CCR-VIA -- COMITATO DI COORDINAMENTO REGIONALE PER LA VALUTAZIONE D'IMPATTO AMBIENTALE

Giudizio n° 4203 **Del 11/04/2024**
Prot. n° 24/025417 **Del 23/01/2024**

Oggetto: Adeguamento al DM 152/2022 "EOW" e attuazione di modifiche non sostanziali

Valutazione Preliminare – V.P. – art. 6 comma 9 e 9-bis D.Lgs. 152/06 e ss.mm.ii.
Immedil TS S.r.l. - ADEGUAMENTO AL DM 152/2022 “EoW” E
ATTUAZIONE DI MODIFICHE NON SOSTANZIALI

Fig.5 – Layout dell'impianto di recupero da autorizzare

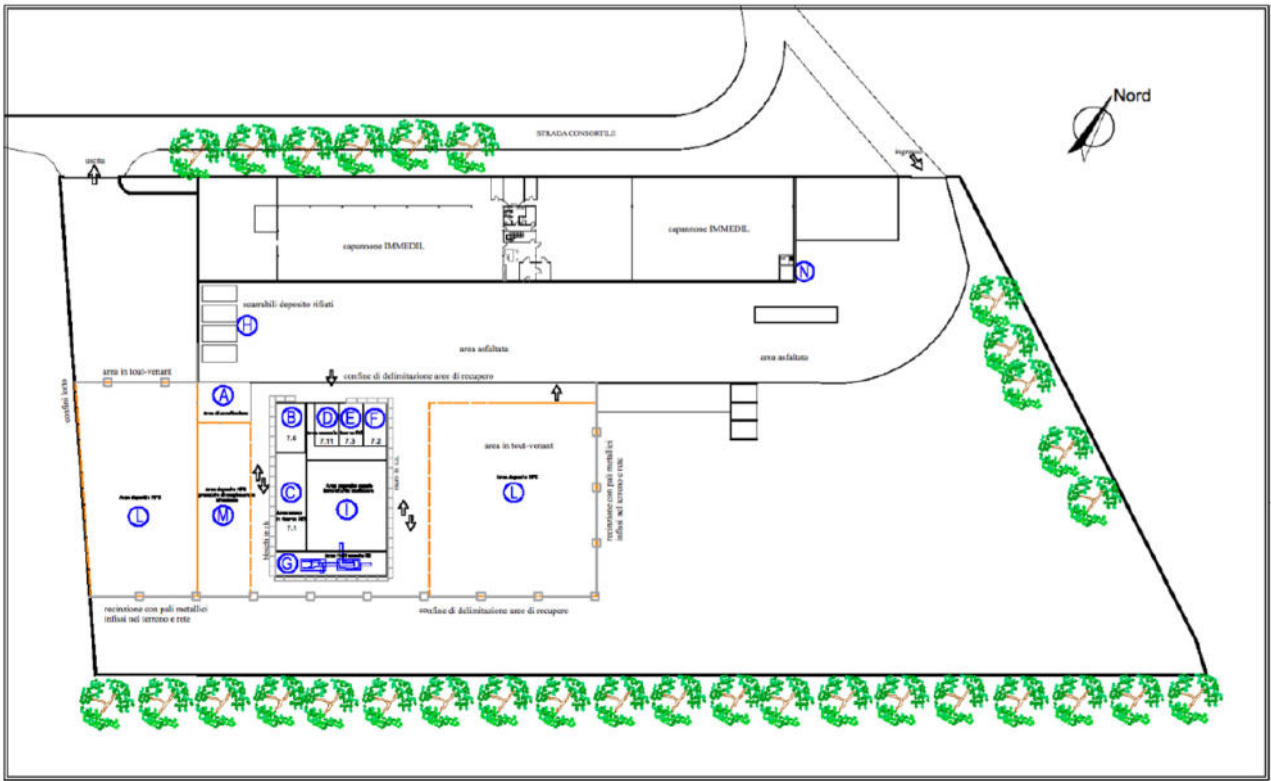
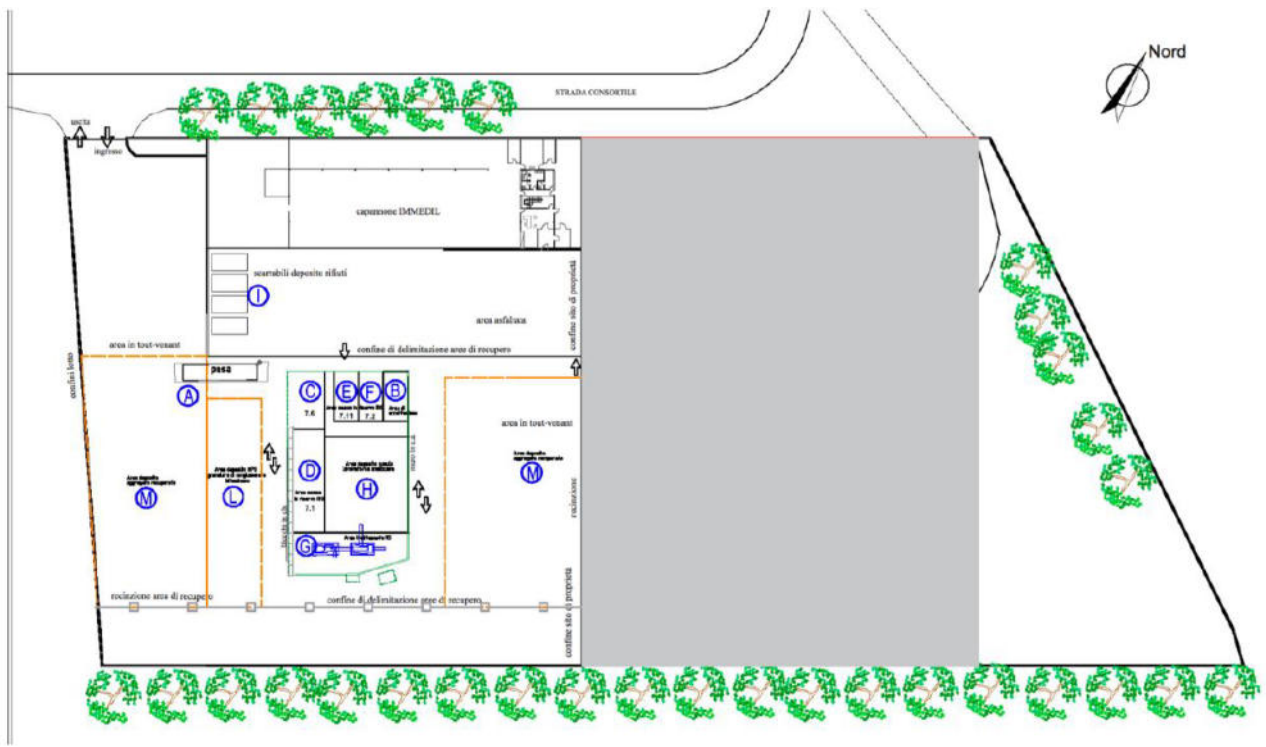
Nelle figure seguenti vengono invece riportati il layout impiantistico valutato con l’ultimo Giudizio di CCR-VIA n. 3700/2022 e quello per il quale si richiede la modifica, con indicazione delle relative aree di stoccaggio e gestione (rispettivamente tab. 1e tab. 4).

Dalle tabelle si evince che il quantitativo massimo di rifiuti trattabili resterà pari a 9.833 ton/anno; la quantità annua di 250 ton precedentemente riferita alla tip.7.3 sarà aggiunta alla tip.7.1, che pertanto subirà un incremento da 6.583 ton a 6.833 ton.

Il tecnico afferma che avendo eliminato una tipologia di rifiuto e la corrispondente area di stoccaggio prevista all'interno del piazzale impermeabilizzato, la massima capacità di stoccaggio istantaneo per la messa in riserva sarà ridotta a 143 t.

**DI PRESA D'ATTO CHE LA MODIFICA RIENTRA NEI COMMI 9 E 9-BIS
DELL'ART. 6 DEL D.LGS. 152/06 E SS.MM.II.**
